**Dodatek č. 1 ke Smlouvě o dílo ze dne 19.7.2021
(dále SoD)**

Vyjádření projektanta

Dostavba a modernizace vodovodu v obci Chrbonín

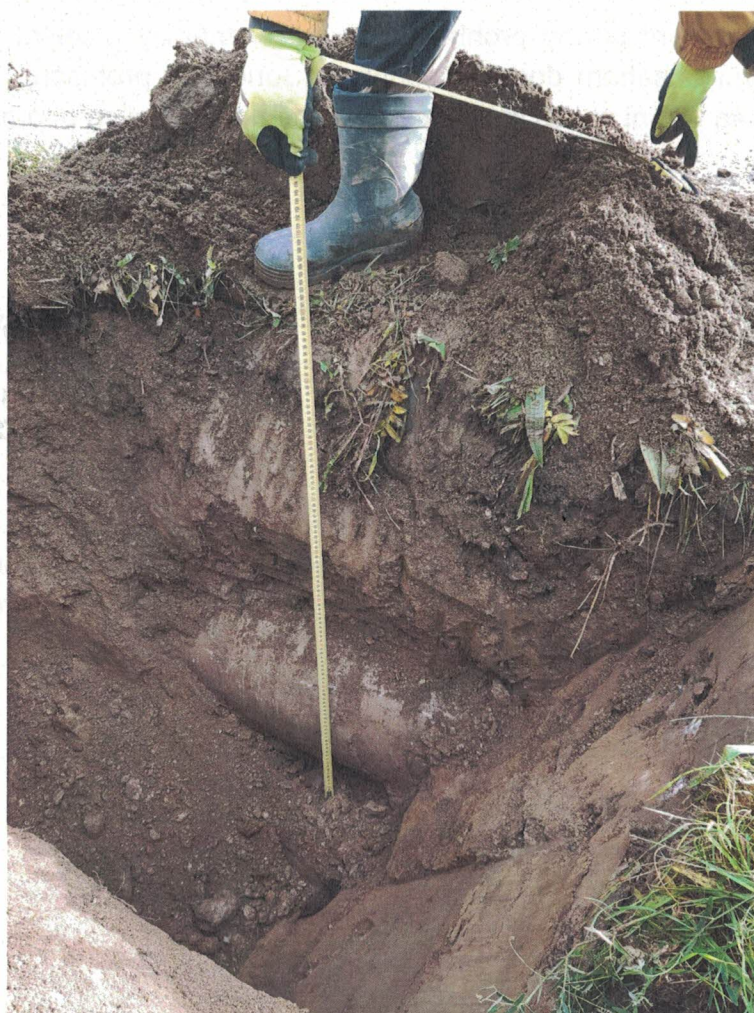
V rámci průzkumné kopané sondy na začátku stavebního objektu SO 07 - Výtlačný vodovodní řad a ovládací kabel – II. etapa (u křižovatky) byla zjištěna výrazná odchylka nivelety stávající kanalizace oproti předpokladu. Jedná se o kanalizaci provedenou z betonových rour hrdlových DN 300 – 400 mm, která byla uložena cca v 80. letech minulého století. Tato kanalizace je uložena velmi mělko oproti předpokladu, hloubka dna v kopané sondě činí cca 0.95 m pod terénem – viz. přiložená fotografie.

V tomto místě by dle PD měl být vodovod uložen v hloubce cca 1.35 m pod terénem. Z daného vyplývá, že by prováděný vodovod v rámci stavby SO 07 byl výrazně níže než stávající kanalizace. Toto uspořádání není v souladu s ČSN 73 6005 Prostorové uspořádání vedení technického vybavení.

Dále by uložením obnovovaného vodovodu v souběhu se stávající kanalizací mohlo při provádění dojít k poškození stávajícího potrubí, které je na hranici životnosti. Tím by mohlo dojít ke kontaminaci zemního profilu a drenážním efektem kolem nově uloženého vodovodního potrubí by byla ohrožena i kvalita vody v hlavní odběrné studni v centru obce. Tato studna je hlavním zdrojem pitné vody pro obec Chrbonín.

Z výše uvedených důvodů jako projektant akce „Dostavba a modernizace vodovodu v obci Chrbonín“ navrhuji vypustit ze současné etapy prací stavební objekt SO 07 – Výtlačný vodovodní řad a ovládací kabel – II. etapa. Neprovedením tohoto objektu bude zachována plná funkčnost i provozní spolehlivost realizovaných stavebních objektů I. etapy a i celkového systému zásobování vodou v obci.
